Document/File name <b>MODTTT031S.doc</b>	Document Type <b>Internt/Externt</b>	Revision <b>1</b>
First Revision, Sign and Date <b>Lan 2006-09-05</b>	Updated Revision, Sign and Date	Document Status and Sign <b>Fastställt av Bln</b>
Page <b>1 (5)</b>

## Modifieringsinstruktion för anpassning av äldre TTT031 displayenhet till VGX givaren

### Displayenhetens komponentsidan

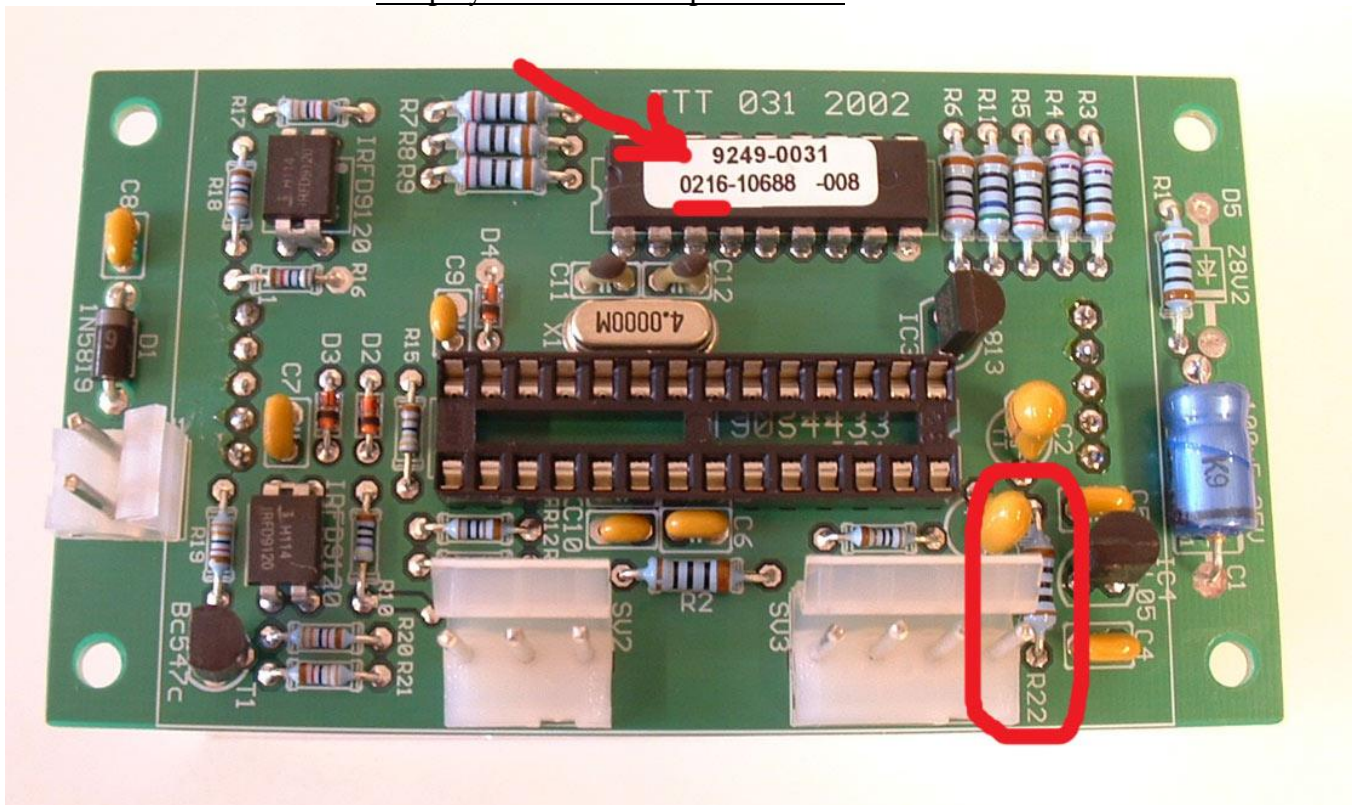
Den kontaktlösa givaren VGX kräver till skillnad från den äldre potentiometern en något högre matnings-spänning. Displayer tillverkade tidigare än år 2006 behöver därför modifieras. När displayen är tillverkad kan kontrolleras på etiketten som är placerad på displayenhetens komponentsida. De fyra första siffrorna i serienumret visar vilket år och vilken vecka den är tillverkad.

- I exemplet nedan, betyder alltså "0216" år 2002 vecka 16. Då detta är tidigare än 2006 behöver alltså displayen modifieras för att klara en givare av typ VGX. Modifieringen innebär att man parallellt över det inringade motståndet "R22" monterar ett 10 ohms motstånd. Efter denna modifiering klarar sedan displayen både den äldre typen av potentiometern och den nya typen av kontaktlös givare.

### Börja med att forma motståndet.

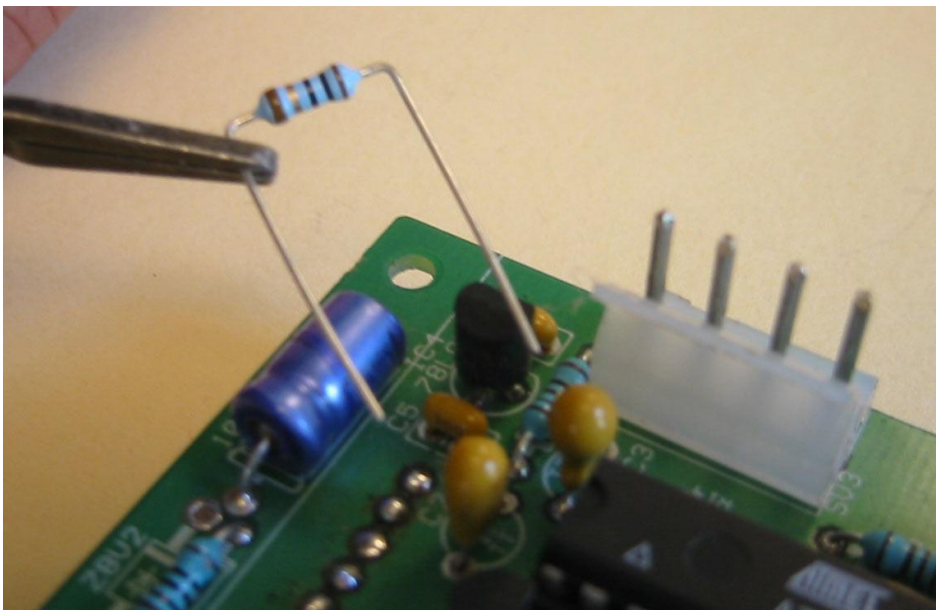
Böj benen på 10 ohms motståndet så att det blir cirka 10 mm emellan de båda benen.

Klipp motståndets båda ben och förtenn.

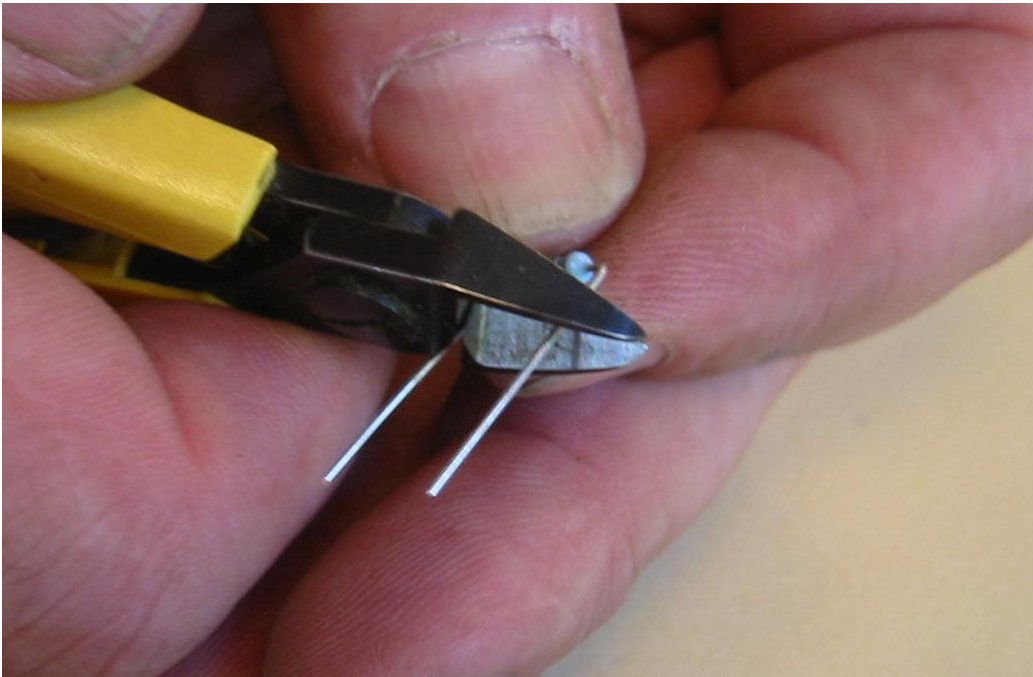
De bör vara cirka 4 mm långa för att passa bra över R22 som redan finns monterat på kortet. Efter att de klippts till denna längd så skal de förtennas.

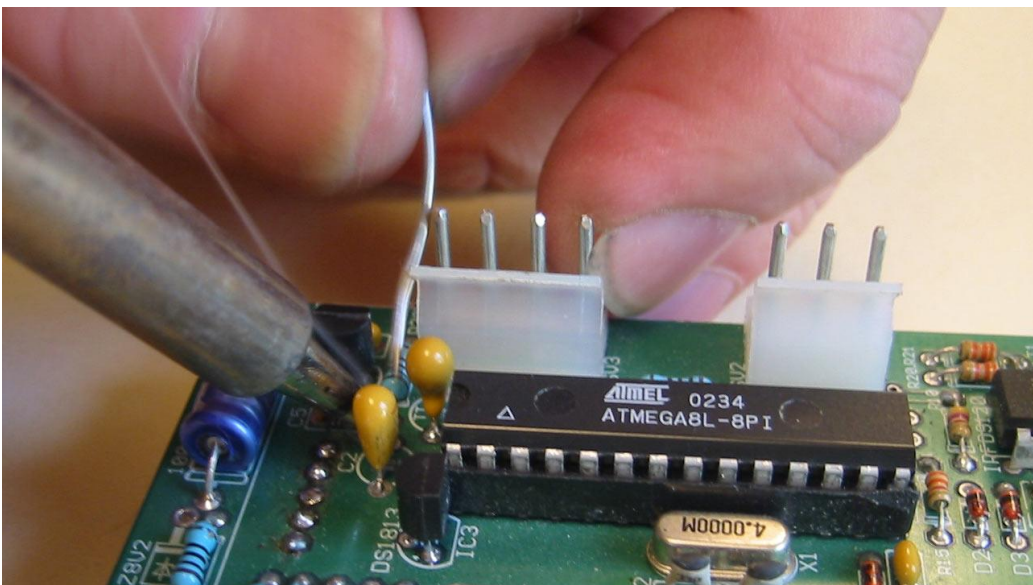
Förtenn "R22":s båda komponentben/lödningar.

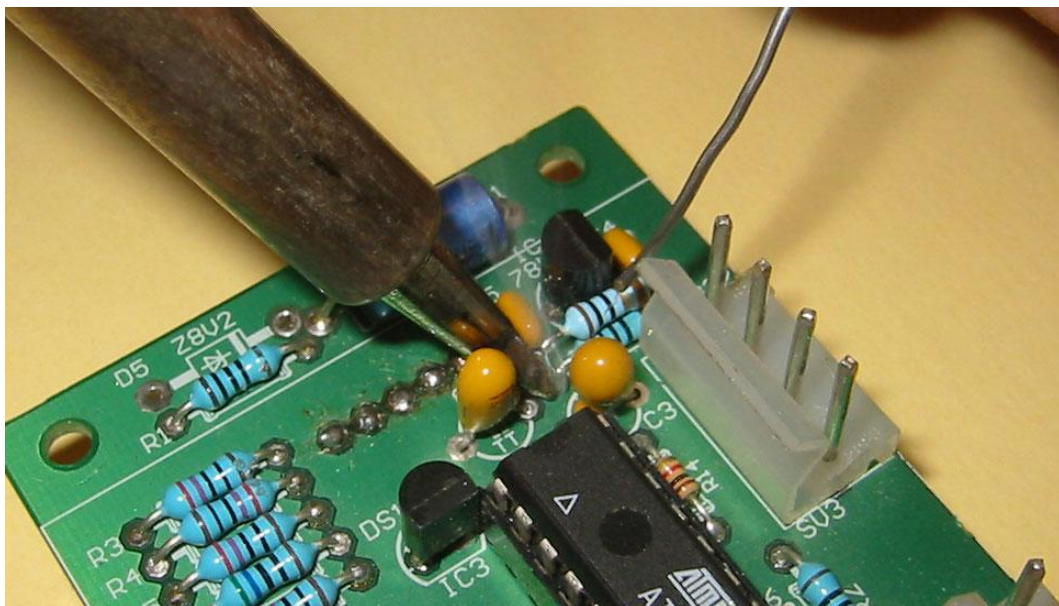
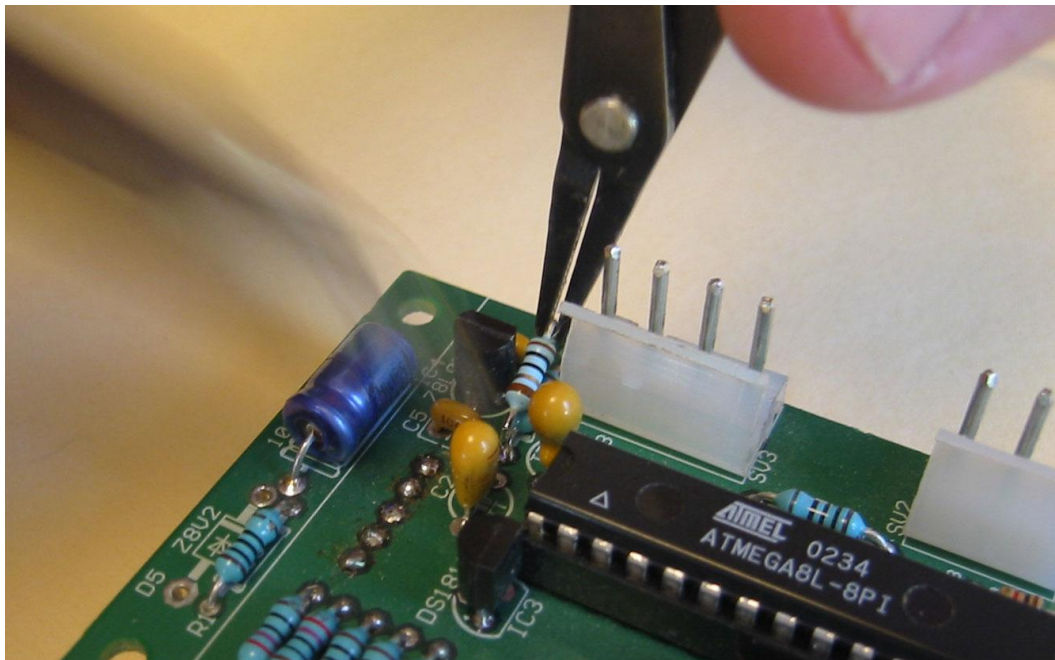
Löd in 10 ohms motståndet rakt över R22.

Tillse att du inte skadar intilliggande komponenter samt att du inte värmer för mycket. Lagom är bäst!
